「敦賀発電所2号炉
敷地の地形, 地質・地質構造
敷地内のD-1トレンチ内に認められるK断層の活動性」
の修正箇所比較表

令和5年10月23日
日本原子力発電株式会社

令和5年10月6日提出
敦賀発電所2号炉敷地の地形、地質・地質構造
敷地内のD-1トレンチ内に認められるK断層の活動性

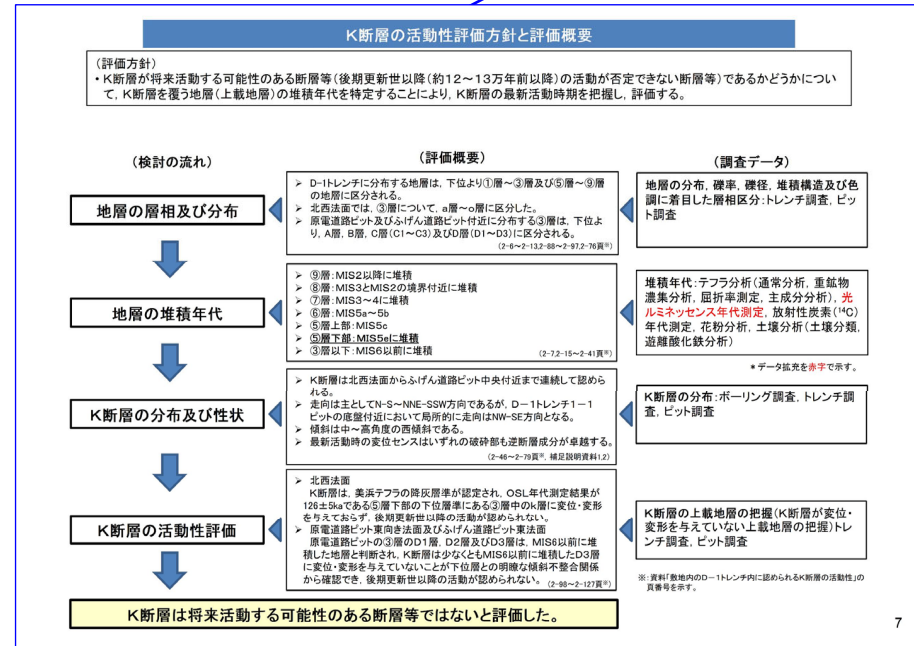
K断層の活動性評価方針と評価概要資料を追加

令和5年10月6日提出
敦賀発電所2号炉 敷地の地形、地質・地質構造
敷地内のD-1トレンチ内に認められるK断層の活動性
2-46頁

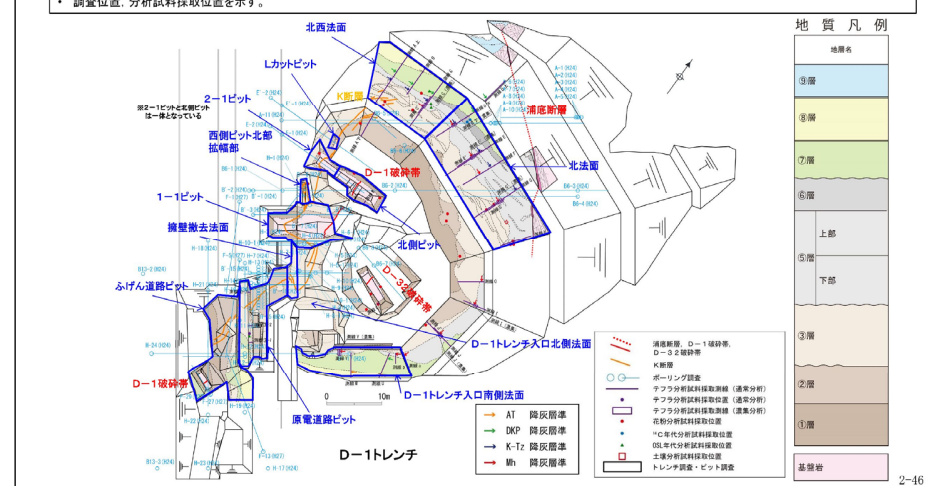
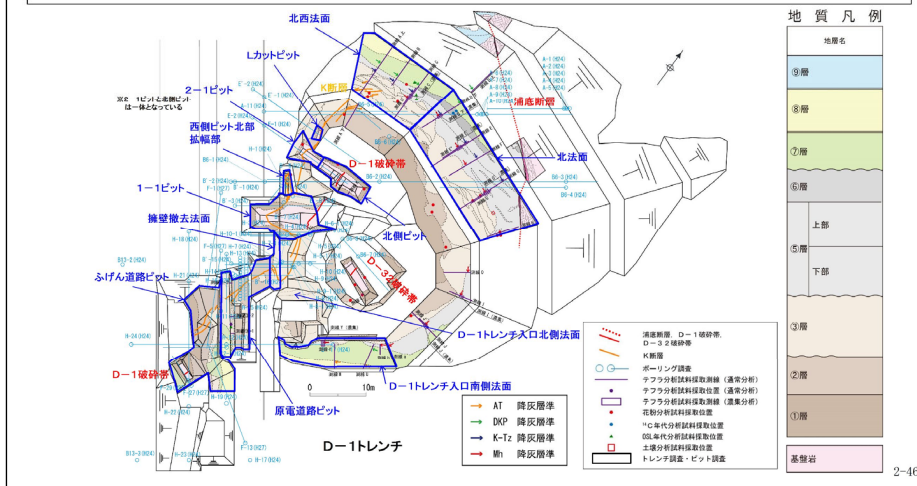
2項目「D-1 破碎帯に関する・・・文献調査（●頁参照）・・・」を「D-1 破碎帯に関する・・・文献調査・・・」に修正

- K断層は、D-1トレンチ北西法面からふげん道路ビットに至る区間において連続して認められる断層である。
- **D-1取壊帯に関する調査の過程において、D-1トレンチの西端付近で基盤岩及び第四系に変位・変形を与えていることを確認したK断層の連続性及び活動性を把握するため、**文献調査** 空中写真判読、航空レーザー測量や、K断層の分布や走向・傾斜や変位センス等の性状を把握するため、トレンチ調査、ビット調査、ボーリング調査等を実施した。**
- D-1トレンチでは、Lカットビット、2-1ビット、西側ビット、1-1ビット、原電道路ビット及びふげん道路ビットでビット調査を実施した。また、ボーリング調査はD-1トレンチにおけるK断層の確認地点の最南部にあたるふげん道路ビットの南方から2号炉原子炉建屋間で実施した。
- 地層の堆積年代を評価するため、テフラ分析(通常分析、重鉱物濃集分析、主成分分析)、OSL年代測定、放射性炭素(¹⁴C)年代測定、花粉分析、土壌分析を実施した。
- 調査位置、分析試料採取位置を示す。

令和5年10月6日提出
 敦賀発電所2号炉 敷地の地形、地質・地質構造
 敷地内のD-1トレンチ内に認められるK断層の活動性
 2-90頁

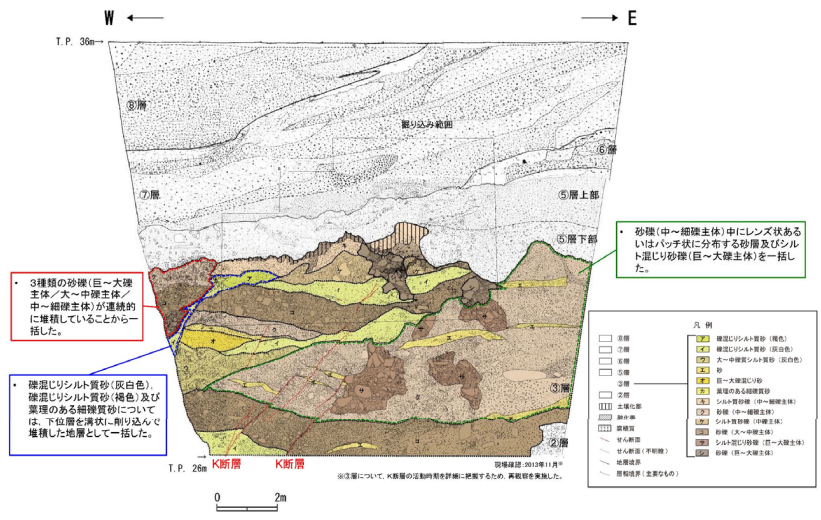
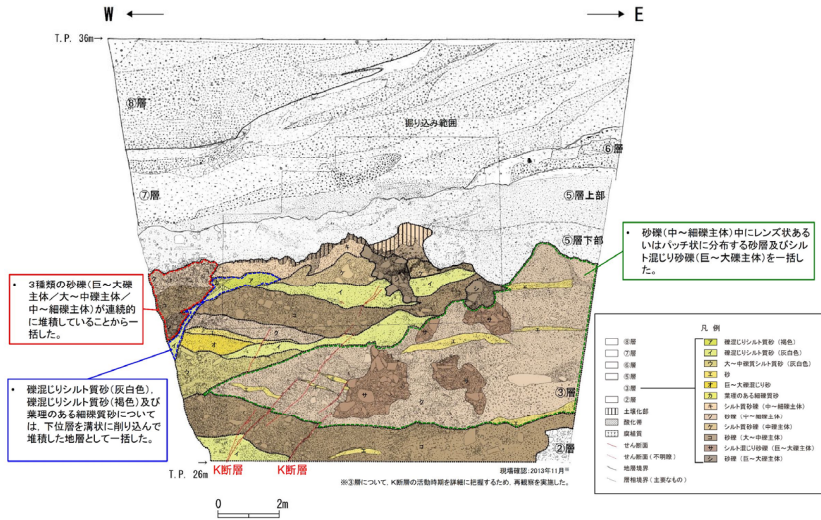
上段箱書き内の誤記修正

- 岩相区分により単層毎に区分したもののうち、連続的に堆積している地層等一つの地層として扱うこととし、地層区分を行った。
- K断層の活動性評価を行うため、K断層による変位・変形を詳細に確認する必要がある地層については単層のままとした。

令和5年10月6日提出
 敦賀発電所2号炉 敷地の地形、地質・地質構造
 敷地内のD-1トレンチ内に認められるK断層の活動性
 2-133頁

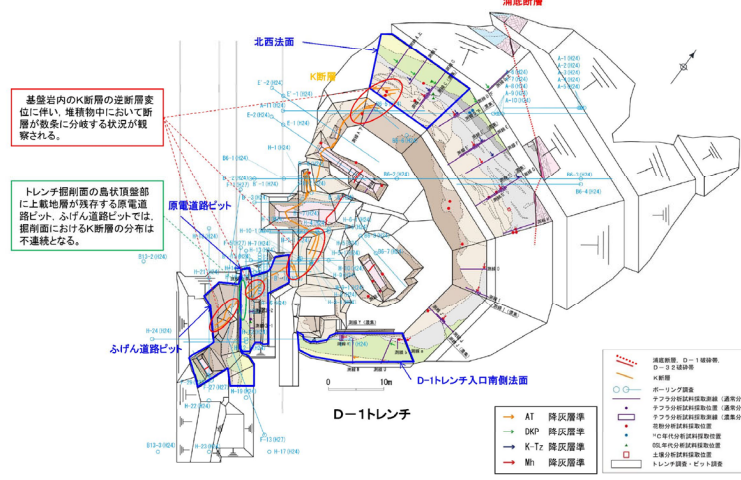
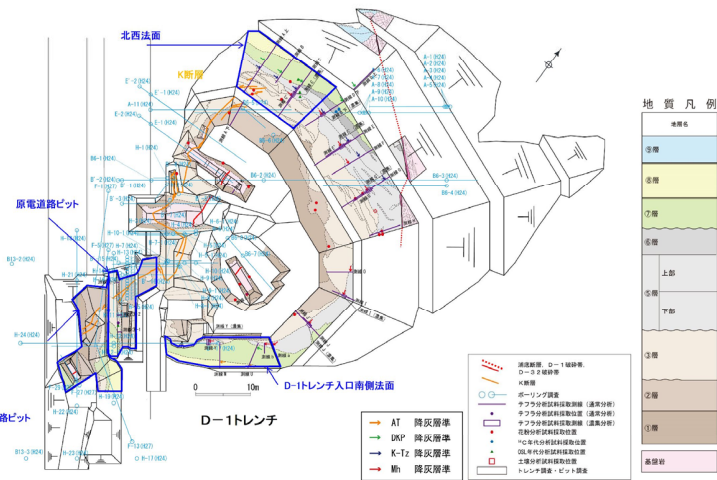
K断層の活動性評価に係るまとめの記載を充実

K断層はMIS6以前の地層に変位・変形を与えておらず、K断層は将来活動する可能性のある断層等ではない
